Bulletin 1103**MESSAGE IMPORTANT**

SUJET : Appareils élévateurs pour personnes handicapées.

MODÈLE DE CONTRÔLE : JHA-1001.

Schéma 1

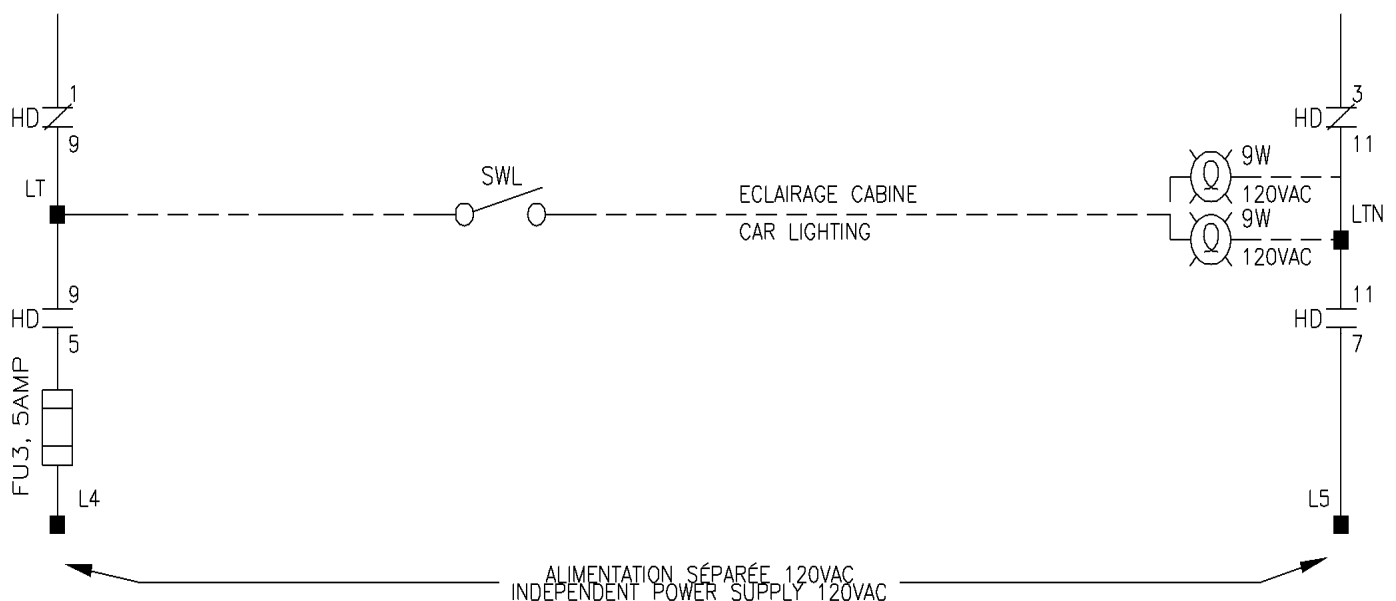
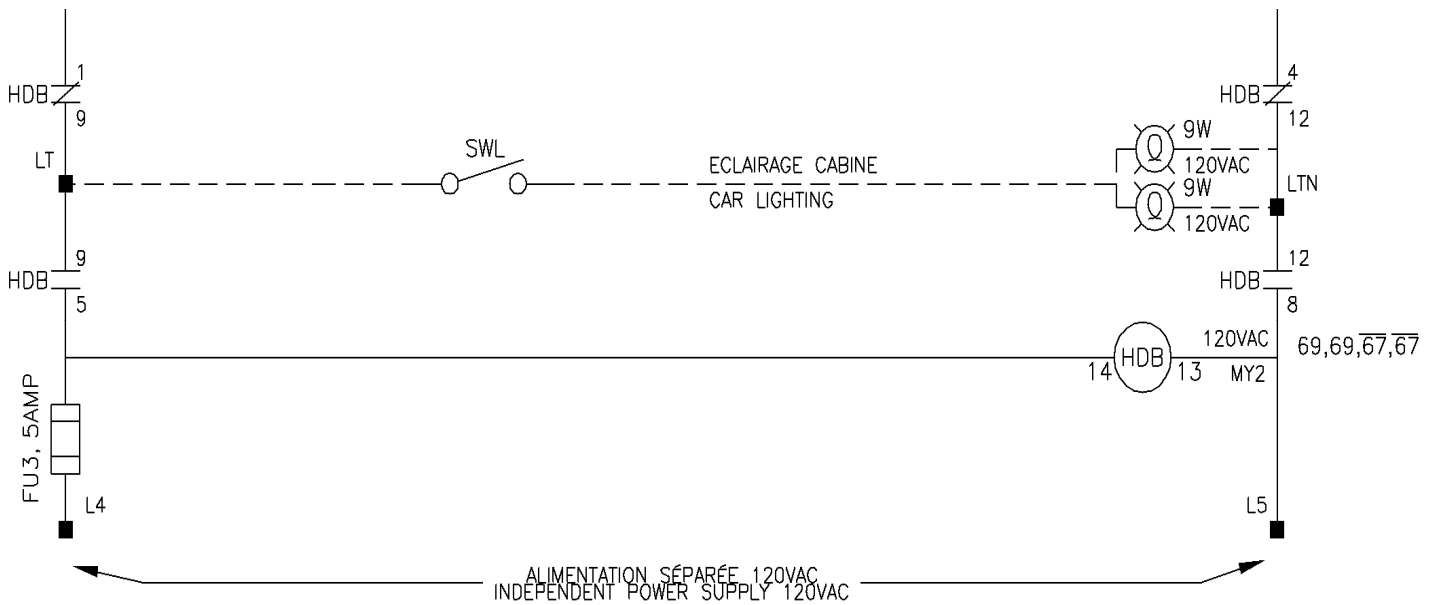
Une erreur s'est glissée dans le nouveau modèle de contrôle JHA-1001, lorsque que l'interrupteur principal est désactivé l'éclairage de la cabine s'éteint. Pour remédier au problème vous devez ajouter un relais (HDB) du côté de l'alimentation de l'éclairage et changer les contacts HD pour HDB comme sur le dessin ci-dessous. Automatisation JRT Inc. fournira le relais et les plans modifiés gratuitement, veuillez donc nous contacter.

Voici le nouveau schéma :

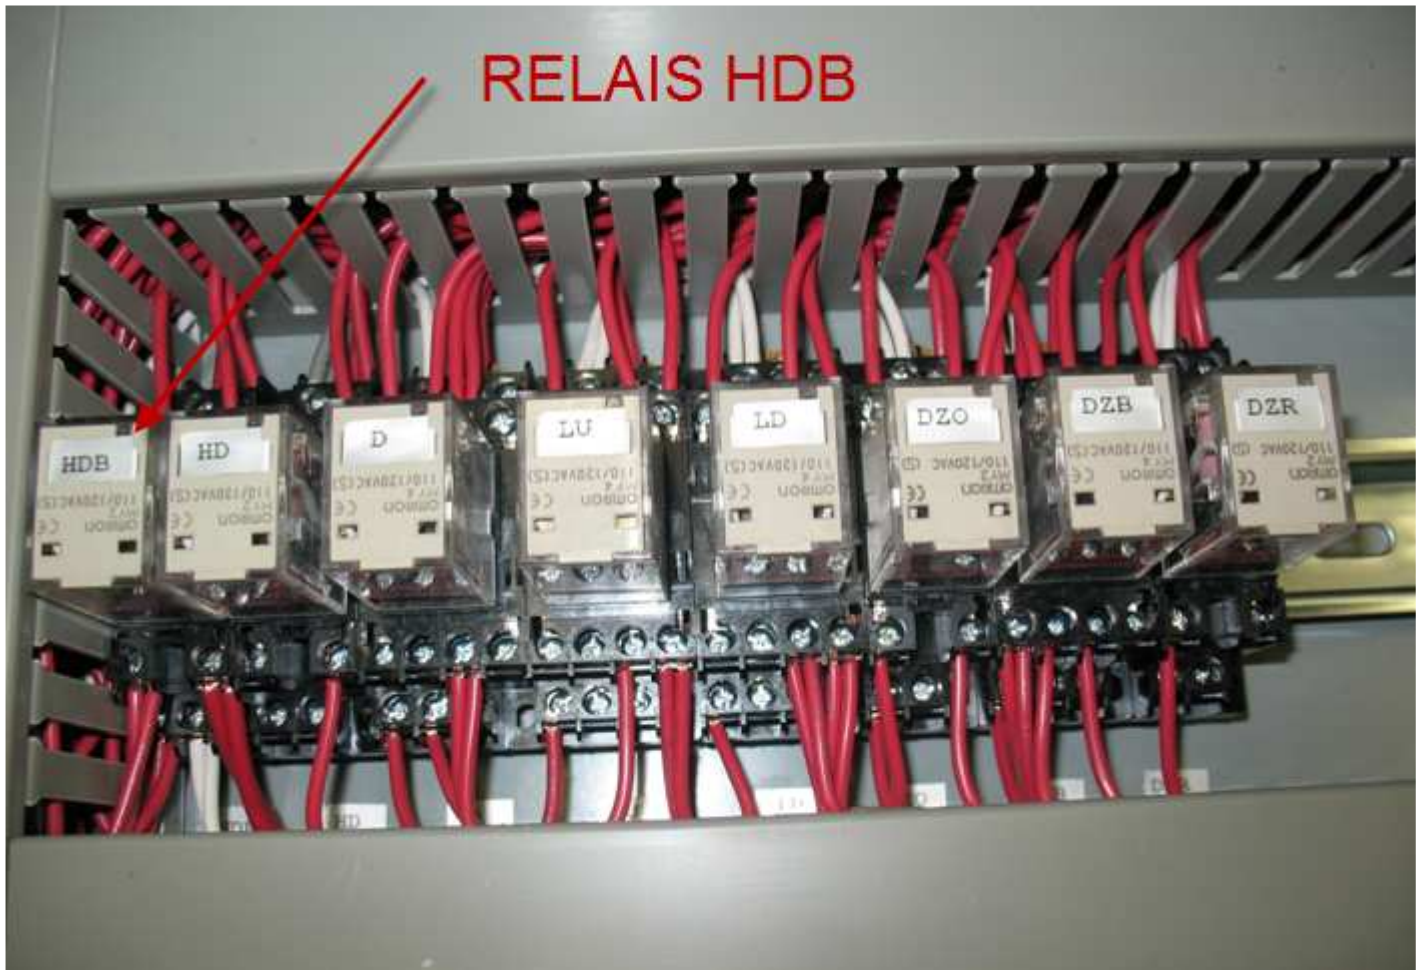
1. Installer le nouveau relais HDB à côté du relais HD pour pouvoir récupérer les fils.

2. Prendre le fil de la vis #1 du relais HD et le mettre sur la vis #1 du relais HDB.
3. Prendre le fil de la vis #5 du relais HD et le mettre sur la vis #5 du relais HDB.
4. Prendre le fil de la vis #9 du relais HD et le mettre sur la vis #9 du relais HDB.
5. Prendre le fil de la vis #3 du relais HD et le mettre sur la vis #4 du relais HDB.
6. Prendre le fil de la vis #7 du relais HD et le mettre sur la vis #8 du relais HDB.
7. Prendre le fil de la vis #11 du relais HD et le mettre sur la vis #12 du relais HDB.
8. Mettre un cavalier de jonction (fil) entre les vis # 5 et # 14 du relais HDB.
9. Mettre un cavalier de jonction (fil) entre les vis # 8 et # 13 du relais HDB.
